MIASTO ŁÓDŹ - ZARZĄD INWESTYCJI MIEJSKICH

ZIM-DZ.2621.15.2023

Dotyczy: postępowania o udzielenie zamówienia publicznego prowadzonego w trybie przetargu nieograniczonego na: „**Rozbudowa al. Śmigłego-Rydza na odcinku od skrzyżowania z ul Dąbrowskiego do skrzyżowania z ul. Broniewskiego i ul. Niższej na odcinku od skrzyżowania z ul. Broniewskiego do skrzyżowania z ul. Śląską wraz z budową pętli tramwajowo-autobusowej przy skrzyżowaniu ul. Niższej i ul. Śląskiej**”

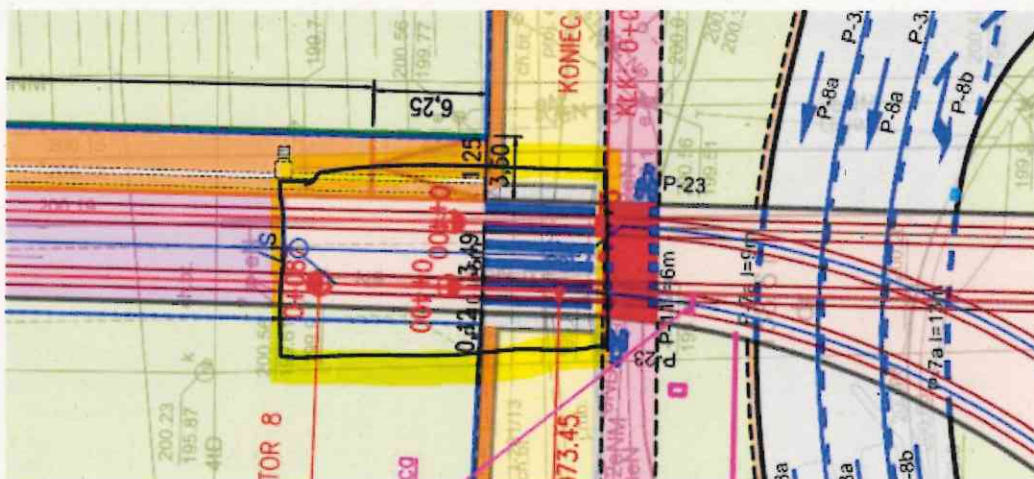
„Dot. b. torowej (Prezydent) – Prosimy o informację, czy torowisko przy peronie (wycinek poniżej) ma być wykonane na płycie betonowej (podlew ciągły) czy w systemie zintegrowanej nawierzchni torowo-drogowej (płyty prefabrykowane)? Jeśli w płytach prefabrykowanych, prosimy o informację, czy część zwrotnicy rozjazdu (niebieskie oznaczenie poniżej) może

Wskazany odcinek ma być wykonany w systemie podlewu ciągłego (zalew poziomy pod stopką szyny min. 2 cm oraz zalew pionowy na całej wysokości szyny min. 2 cm) z materiału o parametrach nie gorszych niż:

- twardość Shore'a A 58 ± 5 (po 28 dniach) Przyrost twardości Shore'a A w czasie (przy temp. 23°C), nie mniejszy niż: 20 po 4 h, 30 po 7 h, możliwość obciążenia ruchem po 24h.
- wielkość ugięcia sprężystego (wartość dla materiału bez szyny) $k_{\text{stat}} = \sim 111[(\text{kN/mm})/\text{m}] (\pm 10\%)$ wyznaczona metodą siecznych, pomiędzy 8 i 32 kN dla próbki o wymiarach 1000 x 180 x 25 mm .Obciążenie wstępne: 1000 N; Szybkość badania: 2 kN/s, Maksymalne obciążenie: 50 kN
- moduł ściskania (ściśliwości) w zakresie od 12,6 do 15,4 MPa
- wydłużenie względne przy zerwaniu $\geq 80\%$
- wytrzymałość na rozciąganie $\geq 1,4$ MPa
- gęstość max. $1,0 \text{ kg/dm}^3$
